FORMATO: ACTA	Versión: 5.0
	PROCESO: GESTION DOCUMENTAL	Fecha: 15/02/2021
		Código: GDC-F-01

ACTA No. SIN

Mesa de trabajo para la retroalimentación sobre la revisión técnica del proyecto OPTIMIZACION HIDRAULICA Y OPERATIVA DEL SISTEMA DE ACUEDUCTO DEL CASCO URBANO DEL MUNICIPIO DE SAN BERNARDO DEL VIENTO.

Archivo de Excel remitido por el ing. Francisco

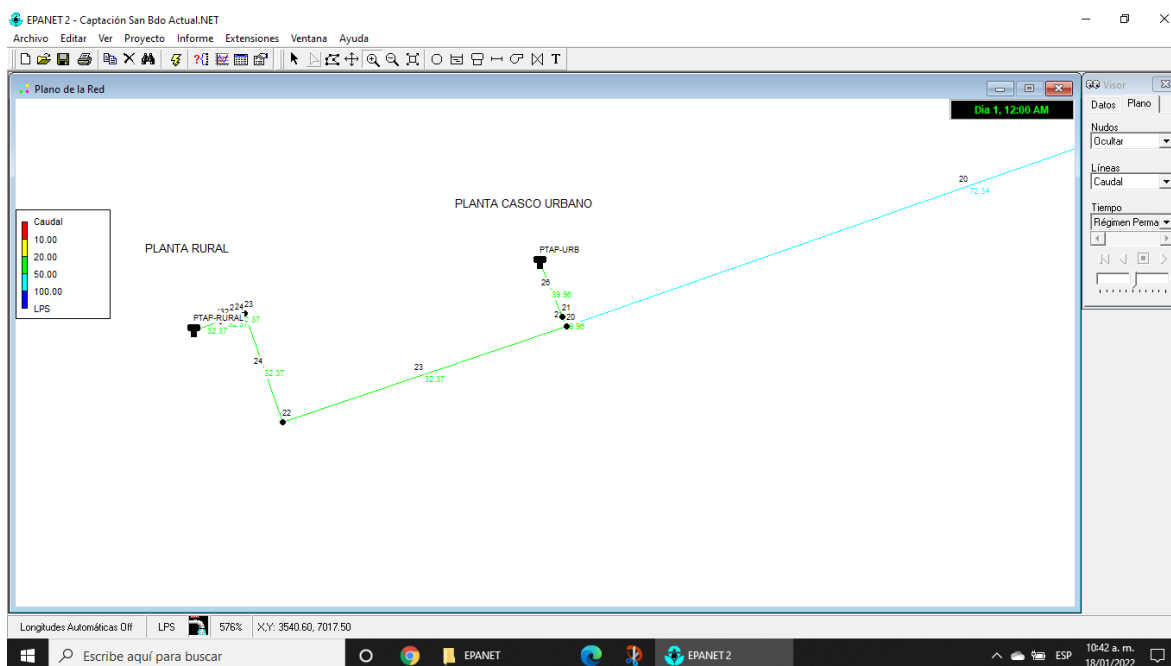
Pero vía correo electrónico el ing. Francisco remitió el archivo denominado: "CuadroTuberíasSanBernardo.xls", los valores no coinciden con los de la Tabla 23 que está en el documento "Memoria Técnica Acueducto San Bernardo V04.pdf" :

Se debe armonizar el catastro de redes existente y señalar cuáles de estas redes se conservarán y cuáles se optimizarán. El documento resumen del catastro debe ser consistente con el plano del catastro y las fichas del mismo.
